INFORME DE CONTROL ESPECÍFICO N° 047-2024-2-2930-SCE

"INAPLICACIÓN DE PENALIDAD POR MORA EN LA EJECUCIÓN DE LA IOARR "RENOVACIÓN DE PUENTE EN EL(LA) PAMPAHUASI EN LA LOCALIDAD DE PAMPAHUASI, DISTRITO DE TAMBO, PROVINCIA DE HUAYTARÁ, DEPARTAMENTO DE HUANCAVELICA"

PERÍODO: 1 DE NOVIEMBRE DE 2023 AL 2 DE SETIEMBRE DE 2024

✓ ***Del ÁNGULO METÁLICO DE PROTECCIÓN***

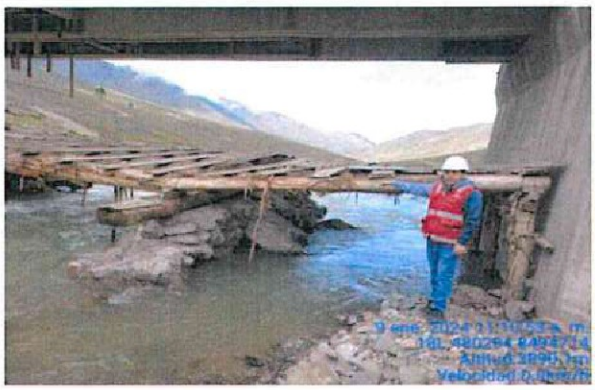
(...), no se cuenta con un plano de detalle donde indique la forma y dimensiones para su ejecución, así como tampoco se tiene la descripción del proceso constructivo en las especificaciones técnicas, bajo este contexto para superar dicha deficiencia del expediente técnico, el residente y supervisor de obra tuvieron que realizar algún procedimiento conforme al artículo 193. Consultas sobre ocurrencias en la obra del Reglamento de la Ley de Contrataciones del Estado para garantizar la adecuada ejecución de esta partida.

(...), no se tendría ningún sustento técnico respecto a su ejecución ni anotaciones en el cuaderno de obra, así como tampoco se cuenta con planos de avance de obra o planos de replanteo adjuntos en dicha valorización aprobados por el supervisor y/o documentación técnica realizada conforme al artículo 193. Consultas sobre ocurrencias en la obra del Reglamento de la Ley de Contrataciones del Estado, razón por la cual, durante la visita a campo, la comisión de control no logró evidenciar la ejecución de la partida Ángulo metálico de protección.
(...)

Imagen n.° 32 al 37
Partidas sin finalizar.

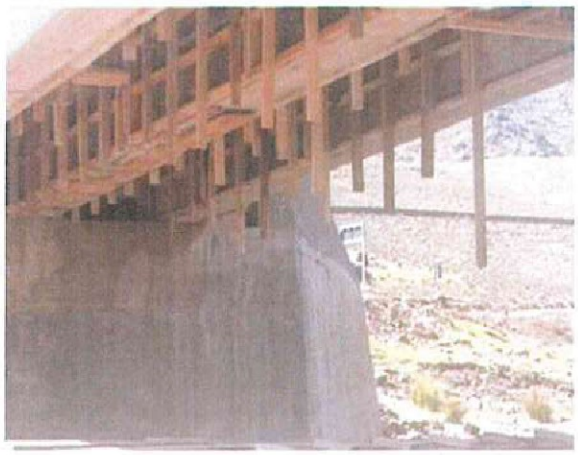
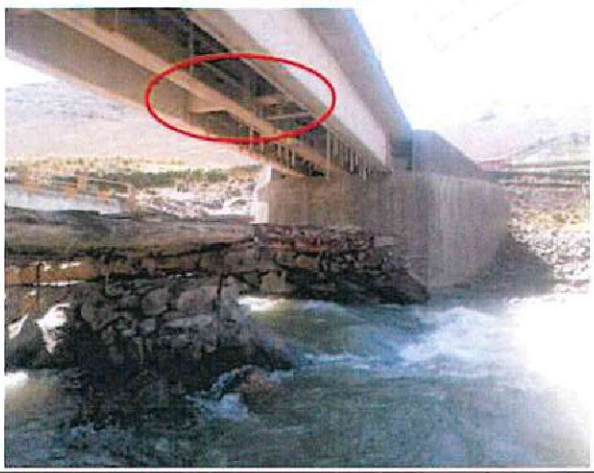
Comentario: Se observa la falta de desarmado del falso puente.

Imagen n.° 33 	**Comentario:** Se observa la falta de demolición de los dados de concreto del falso puente.
Imagen n.° 34 	**Comentario:** Se observa la falta de desencofrado de las vigas principales.
Imagen n.° 35 	**Comentario:** Se observa la falta de desencofrado de diafragmas.

Imagen n.° 36	
	**Comentario:** Se observa la falta de colocado de afirmado granular.

Imagen n.° 37	
	**Comentario:** Se observa la falta de colocado de afirmado granular.

De las imágenes mostradas, se concluye que la obra no ha sido terminada en el plazo contractual, situación que podría afectar el cumplimiento de las metas del proyecto y su finalidad pública.

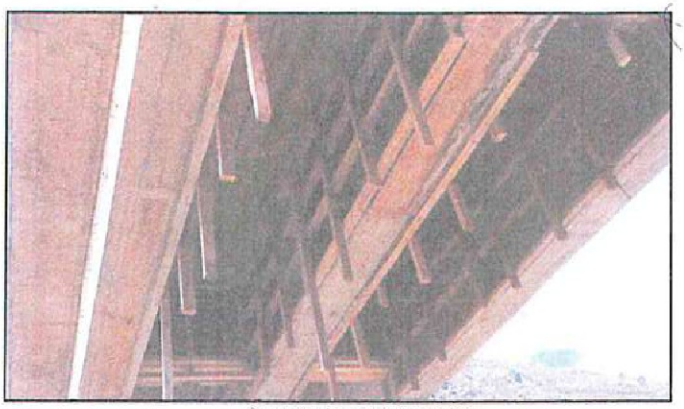
8. *Que, en conformidad con el Presupuesto del Expediente Técnico de la Obra, en el ítem 04.01.04 DEMOLICIÓN DE DADOS DE CONCRETO perteneciente al componente FALSO PUENTE, se evidencia que no se ha cumplido con la totalidad de los trabajos, tal como se muestra en la imagen adjunta.*

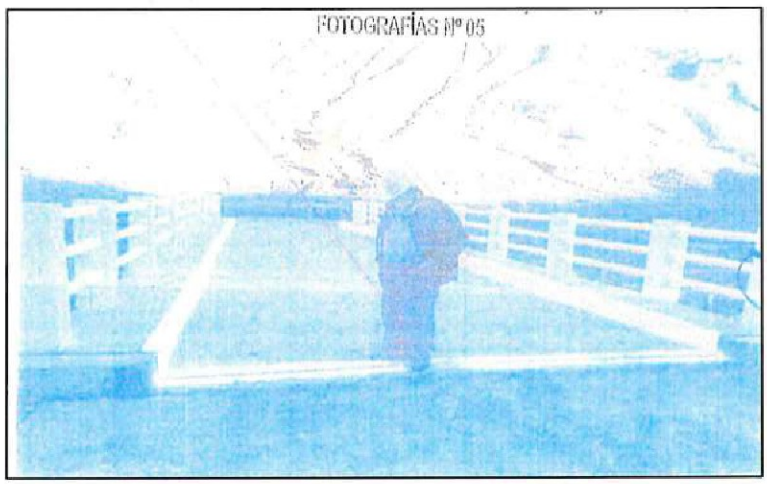
14. *Se observa en campo que no se han culminado los trabajos de desencofrado en la ESTRUCTURA DE VIGA DEL PUENTE, tal como se demuestra en la imagen.*

Se muestra los paneles de madera

Se muestra los paneles de madera

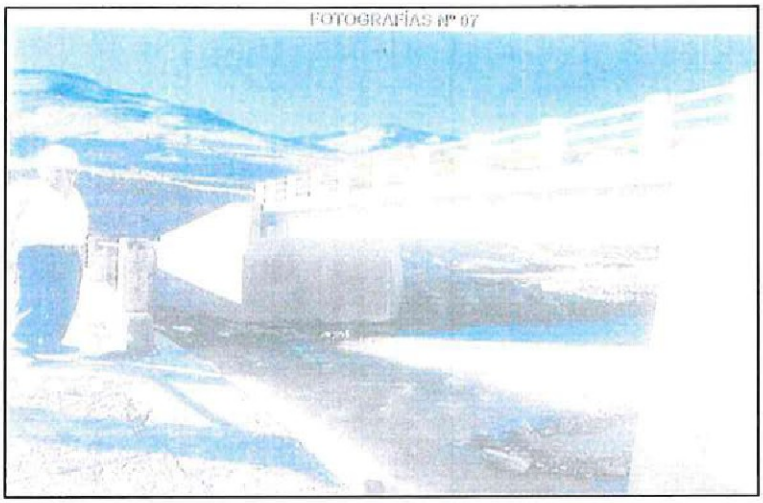
8. *Que, en conformidad con el Presupuesto del Expediente Técnico de la Obra, en el ítem 04.01.04 DEMOLICIÓN DE DADOS DE CONCRETO perteneciente al componente FALSO PUENTE, se evidencia que no se ha cumplido con la totalidad de los trabajos, tal como se muestra en la imagen adjunta.*

RESPUESTA:
*Según lo observado, se precisa que se ha procedido a la subsanación de observaciones de acuerdo a los planos y especificaciones técnicas, por lo tanto, en mi calidad de supervisor doy por **subsanada y concluida** esta partida para mayor veracidad adjunto fotografías N° 07*

FOTOGRAFÍAS N° 012

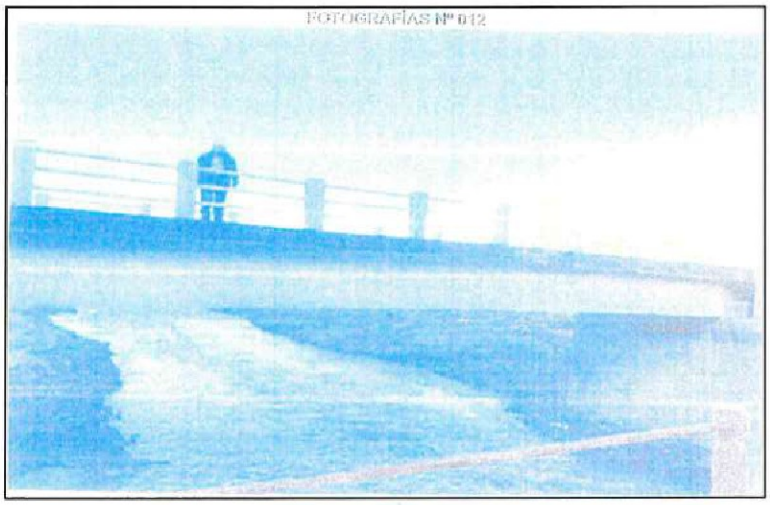
14. *Se observa en campo que no se han culminado los trabajos de desencofrado en la ESTRUCTURA DE VIGA DEL PUENTE, tal como se demuestra en la imagen.*

Según lo observado, se precisa que se ha procedido a la subsanación de observaciones de acuerdo a los planos y especificaciones técnicas y del pliego de observaciones, por lo tanto, en mi calidad de supervisor doy por ***subsanada y concluida*** *esta partida para mayor veracidad adjunto fotografías N° 012*

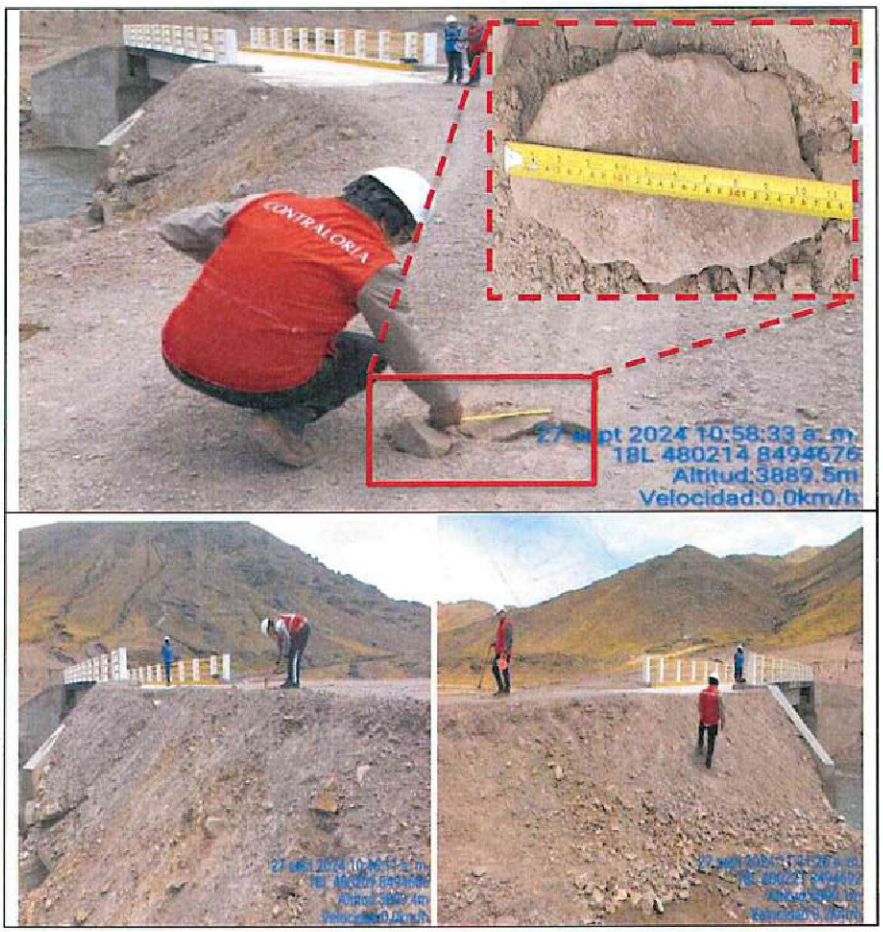
4) *CON RESPECTO AL ITEM 05.04 AFIRMADO GRANULAR, NO SE EVIDENCIÓ SU EJECUCIÓN EN VISTA QUE LA COMISIÓN EFECTUÓ CALICATAS HASTA 30 CM DE PROFUNDIDAD EN AMBOS SENTIDOS DE LA VÍA (LADO IZQUIERDO Y DERECHO DEL PUENTE), A PARTIR DE LA LOSA DE APROXIMACIÓN; ENCONTRANDOSE A LO LARGO DE LA VÍA ENTRE PROGRESIVAS 0+030 – 0+060, 0+090 – 0+110, 0+140 – 0+180 Y 0+210 – 0+230 (ALEATORIAMENTE AMBOS SENTIDOS DE LA VÍA) PARTICULAS DE MATERIAL GRUESO CON TAMAÑOS QUE VARIAN DE 2" A 10", POR LO QUE CORRESPONDERÍA ESTOS AL MATERIAL DE RELLENO EJECUTADOS INADECUADAMENTE SIN TALUD DE ESTABILIZACIÓN.*

Panel fotográfico n.° 1
Acceso al Puente Pampahuasi (lado izquierdo)

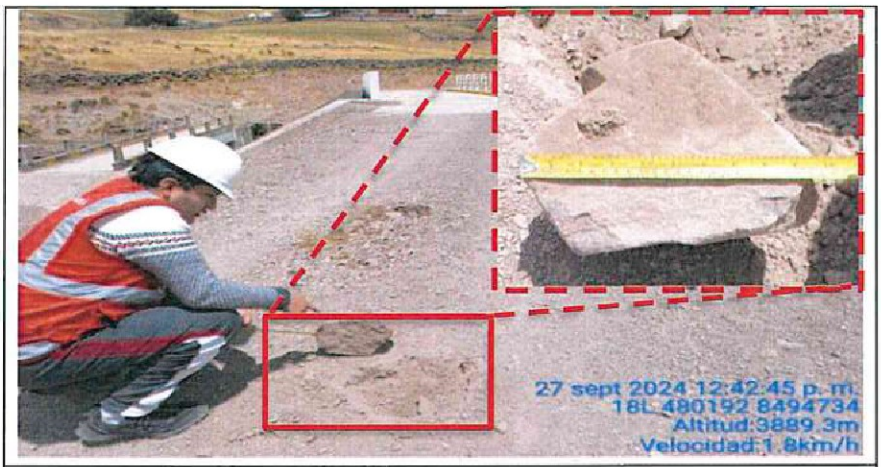
No se evidenció colocado de afirmado granular entre las progresivas KM 0+000 – 0+110, observándose partículas de material grueso de 2" a 10", correspondiendo estos al material de relleno ejecutados inadecuadamente sin talud de estabilización.

Panel fotográfico n.° 2
Acceso al Puente Pampahuasi (lado derecho)

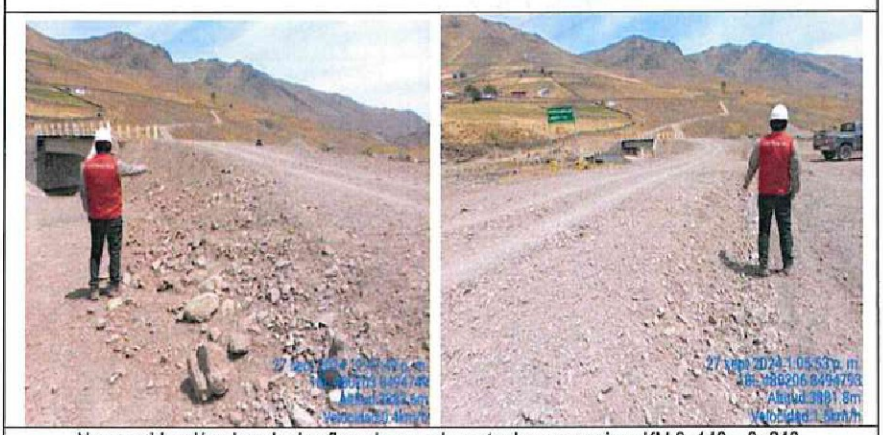
No se evidenció colocado de afirmado granular entre las progresivas KM 0+140 – 0+240, observándose partículas de material grueso de 2" a 10", correspondiendo estos al material de relleno ejecutados inadecuadamente sin talud de estabilización.
